Enquête publique relative à une autorisation environnementale concernant le remplacement du pont de Colombelles sur le territoire des communes d'Hérouville Saint Clair et Colombelles

Maître d'ouvrage Ports Normandie

Partie 1 : Rapport, pièces jointes et annexes

Commissaire enquêteur Françoise CHEVALIER, en application de la décision du tribunal administratif de Caen en date du 30 août 2023.

Figure 1 : Profil en travers type sur le Pont de Colombelles

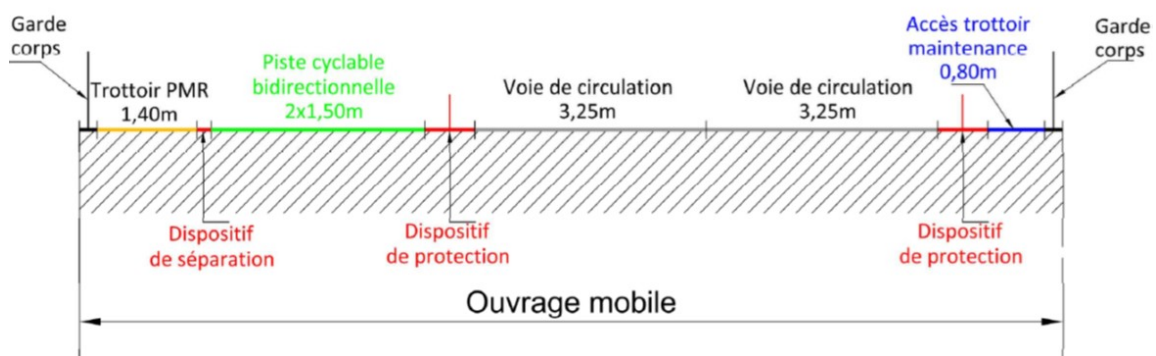
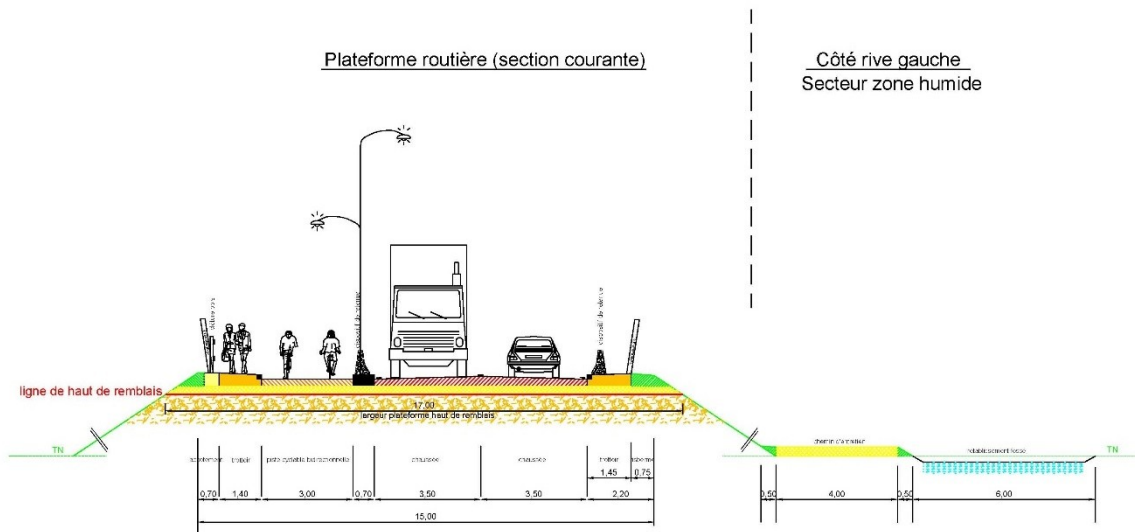
Utilisateur régulier du pont de Colombelles actuel, il me parait important que les voies cyclables sur le futur pont soient bien séparées des voies de circulation des véhicules à moteur et que le revêtement soient lui non glissant et plus sécurisant que le grillage actuel. Il faut aussi que ces voies réservées aux vélos soient bien connectées avec les pistes cyclables qui vont vers Colombelles et vers Hérouville et le chemin de halage. Peut être réfléchir à un vrai plan de circulation vélo dans cette zone ?

Selon le plan général du projet présenté en page 11 de la Pièce 3 "Note Présentation Non Technique", il ne semble pas que soit prévu côté Hérouville un accès cyclable direct à la voie verte depuis le pont (et inversement), comme c'est le cas actuellement (ni un accès piéton d'ailleurs).

Réponse globale du maître d'ouvrage au thème liaisons douces - Contributions 1-2-4-7-11-12 et 17

Le profil en travers sur l'ouvrage présentera au minimum :

- Une chaussée bidirectionnelle de 2 voies de 3,25 m de large chacune ;
- Une voie piétonne de largeur 1,40 m côté sud ;
- Une piste cyclable bidirectionnelle de 3 m de large côté sud ;
- Une voie de maintenance de largeur 0,80 m côté nord ;
- Des dispositifs de protection (retenue des véhicules) de part et d'autre des voies afin de garantir la sécurité des usagers piétons et cycles.

Figure 2 : Profil en travers type des voiries de raccordement au futur pont

La voie cyclable sera bidirectionnelle et séparée des voies routières par un ouvrage de protection. Les piétons auront également un cheminement spécifique. Cette configuration offre une sécurité maximale pour les usagers des modes doux.

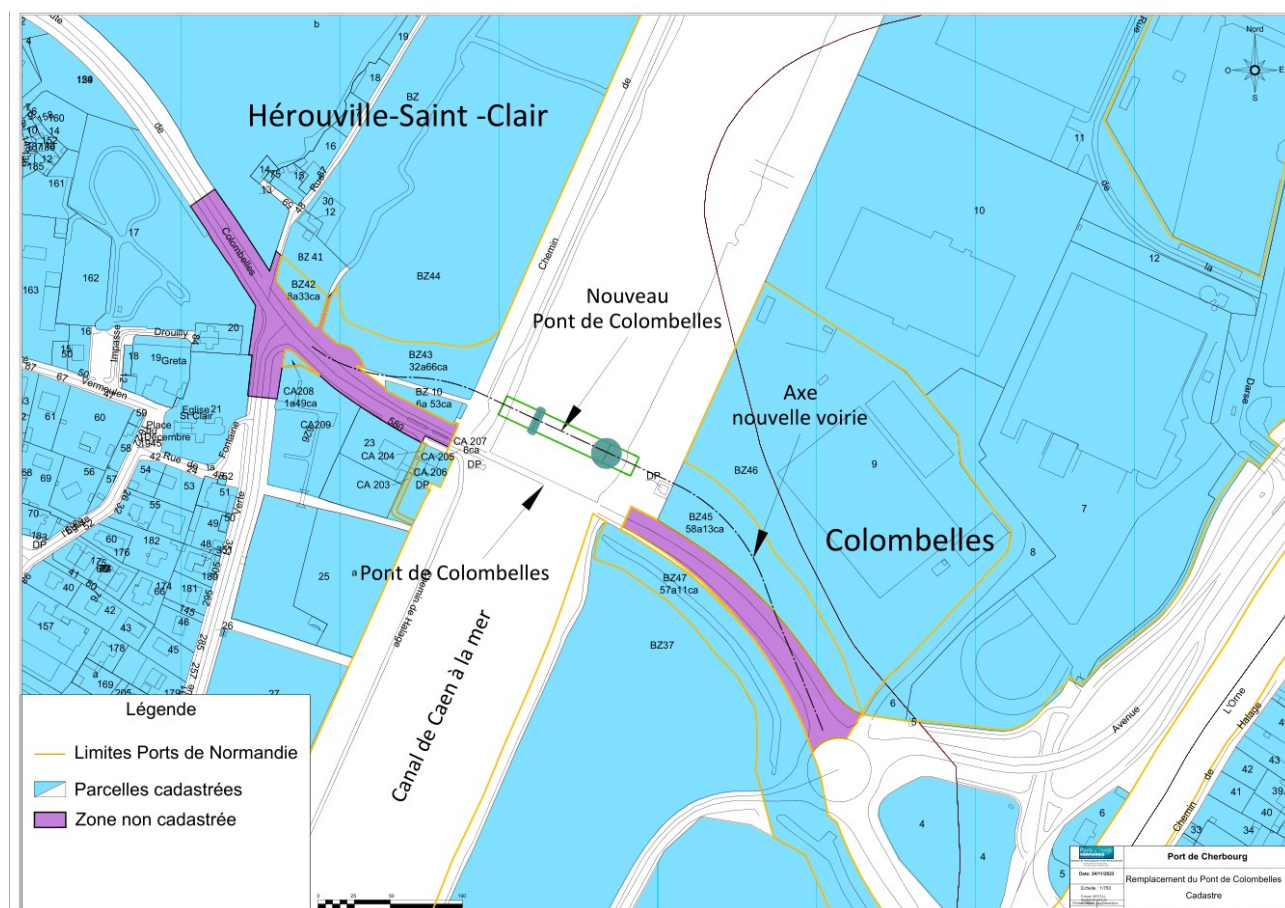
Afin de faciliter la compréhension du dossier, pourriez vous fournir un plan d'ensemble de l'emprise du projet, portant les limites, les références des parcelles et leur situation patrimoniale à ce jour, ainsi que l'avancement des procédures engagées ?

Le plan d'ensemble des parcelles est disponible en annexe.

A ce stade du projet, les parcelles cadastrées ont été acquises à l'amiable. Ports de Normandie a donc la maîtrise foncière des parcelles cadastrées.

Pour les parcelles non cadastrées du domaine public (département et commune d'Hérouville-Saint-Clair), les échanges parcellaires auront lieu à l'issue des travaux, en fonction des domaines de compétence de chacun.
